ACTA No. 02

Brindar asistencia técnica al Municipio de Samaniego – Nariño, para realizar socialización de las observaciones encontradas a los documentos de los componentes topográfico, geotécnico y estructural del proyecto 1-2023-9 OPTIMIZACIÓN DEL SISTEMA DE ACUEDUCTO DEL MUNICIPIO DE SAMANIEGO EN EL DEPARTAMENTO DE NARIÑO.

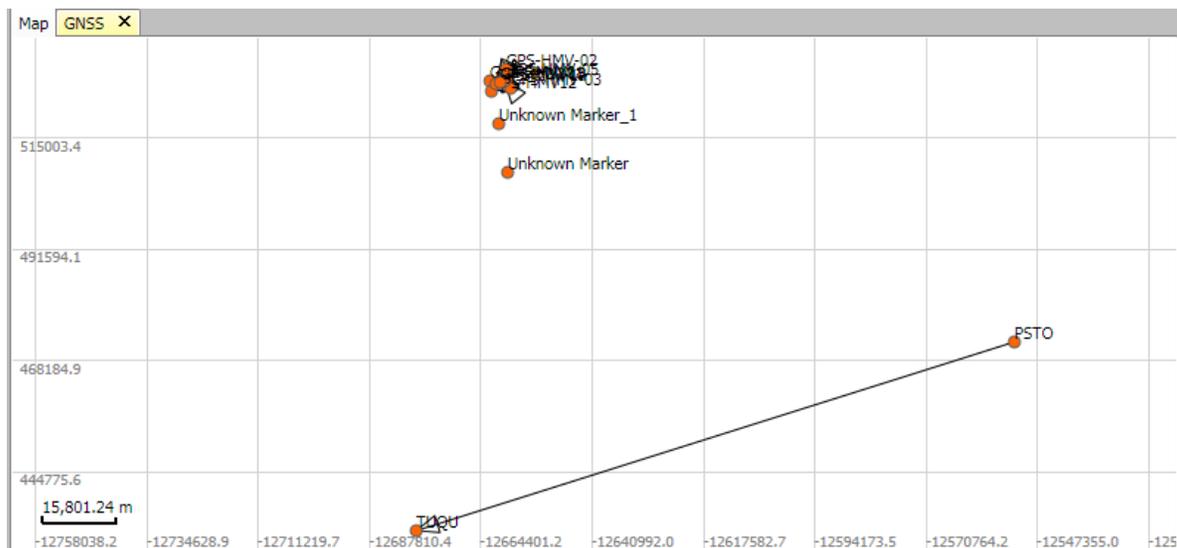
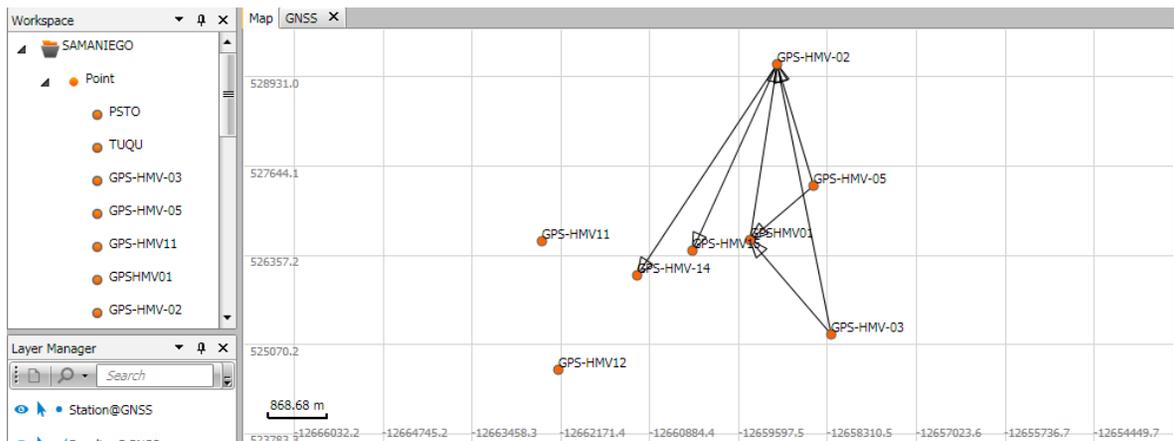
-No hay triangulación: en el informe técnico no se adjunta el esquema de determinación, y se comprobó que no se hicieron triangulaciones amarradas a las líneas base en el proceso y en el post proceso, como resultado el levantamiento topográfico no tiene precisión esto lo podemos apreciar según las imágenes que se adjuntan a continuación.

Adjuntar el diagrama de determinación obtenido del Postproceso. Al importar los archivos Rinex no se presenta triangulación de la red secundaria con los vértices de la Red Activa Magna Eco Sirgas, se puede deducir que los puntos GPS no fueron levantados por “Doble Determinación” que es el ejercicio correcto y adecuado para determinar Coordenadas y Cota, primero porque este método de levantamiento es muy utilizado para redes geodésicas, y levantamientos de muy alta precisión como son los Estudios de Acueductos, por ende, todos los puntos geodésicos solicitados en la Resolución 0661 del 23 de septiembre 2019 deben ser precisos. En la imagen anexa se muestra la condición de los puntos entregados.
